**AVIS RELATIF A LA PROTECTION
CONTRE LES EVENTUELS EFFETS NOCIFS ET NUISANCES
PROVOQUES PAR LES RAYONNEMENTS NON IONISANTS
GENERES PAR DES ANTENNES EMETTRICES STATIONNAIRES**

Commune : LIEGE - Exploitant : ORANGE

Référence exploitant : 011L5_1 / 30011L5_1 / 40011L5_1

Rapport n° 1184 / 2023

Figure 1 : Vue en plan des lieux de séjour et des points de contrôle

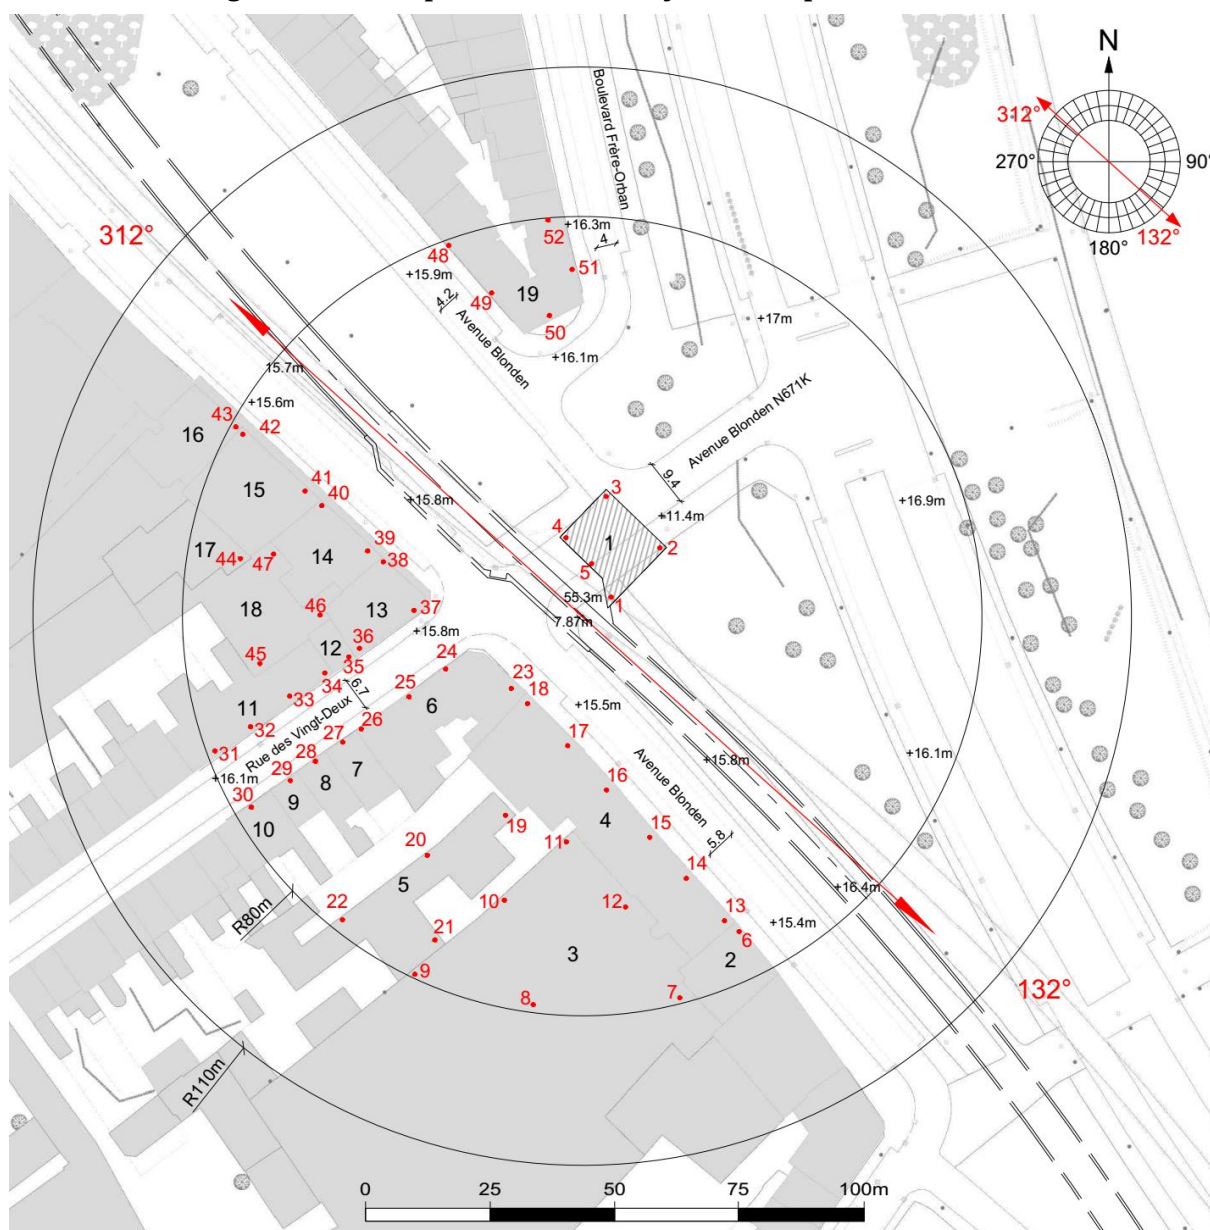
Les fréquences d'émission, la puissance rayonnée par chacune des antennes et leur gain permettent de déterminer le rayon de la zone à analyser. Tout dépassement de la limite par installation est exclu en dehors de cette zone. Le tableau 2 reprend les 35 LS² pour lesquels l'indice d'exposition est le plus élevé. Les différentes colonnes indiquent :

- le numéro du point de contrôle repris sur un des plans de la figure 1;
- le numéro du LS dans lequel se trouve le point de contrôle de la 1^{ère} colonne ;
- l'atténuation d'obstacle prise en compte pour le calcul de l'indice d'exposition dans le LS ;
- le résultat du calcul de l'indice d'exposition.

En ce qui concerne les antennes de l'installation mentionnées dans le tableau 1, la distance maximale à laquelle la limite pourrait être atteinte, à l'extérieur, est égale à 28,1 m. S'il n'y a pas de LS à une distance inférieure, les antennes respectent forcément la limite d'immission.

Dans le cas des LS situés à l'intérieur des bâtiments, une atténuation d'obstacle est prise en compte et il en résulte que la distance maximale à laquelle la limite pourrait être atteinte se réduit à 19,9 m.

Figure 2 : Vue en plan des installations d'antennes dans un rayon de 300 mètres autour de l'installation faisant l'objet de la demande d'avis

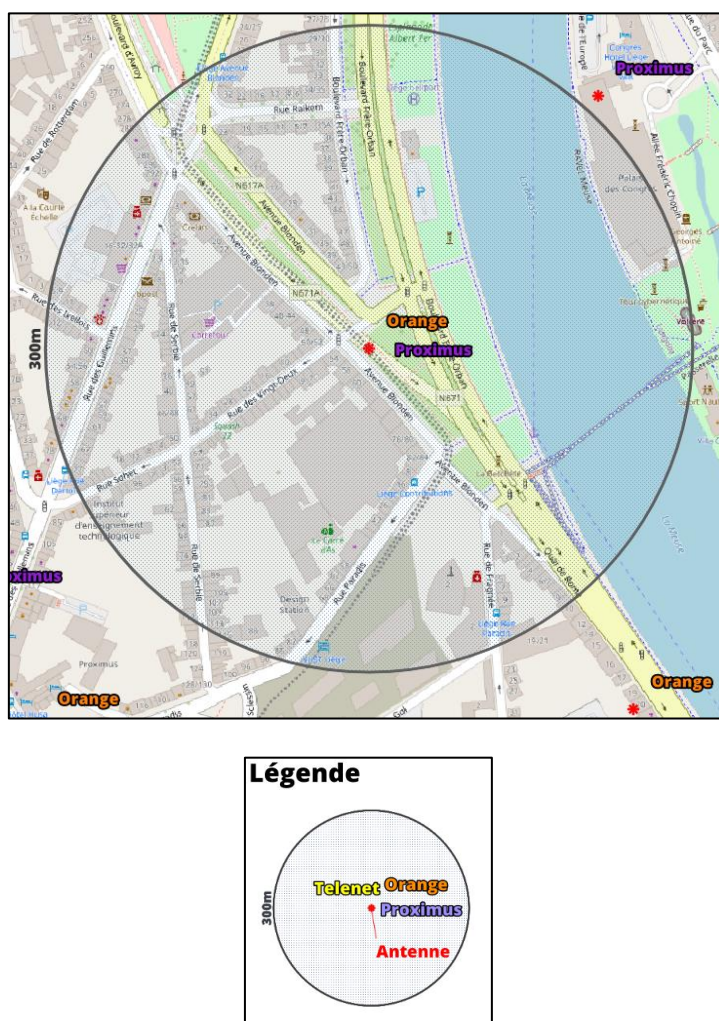
Le plan en projection verticale de la figure 2 indique la localisation des antennes actives éventuelles visées par le décret et situées dans un rayon de 300 mètres autour de l'installation référencée dans le paragraphe 2. Les données de localisation de ces antennes et les avis correspondant sont accessibles via le cadastre en ligne des antennes émettrices stationnaires⁶.

Compte tenu du nombre d'installations localisées dans la figure 2, il apparaît que l'intensité du rayonnement électromagnétique généré, dans les lieux de séjour situés à proximité de l'installation référencée dans le paragraphe 2, par l'ensemble des antennes émettrices stationnaires de l'ensemble des exploitants du même site d'antennes émettrices stationnaires respecte la limite fixée à l'article 4, § 2 du décret.
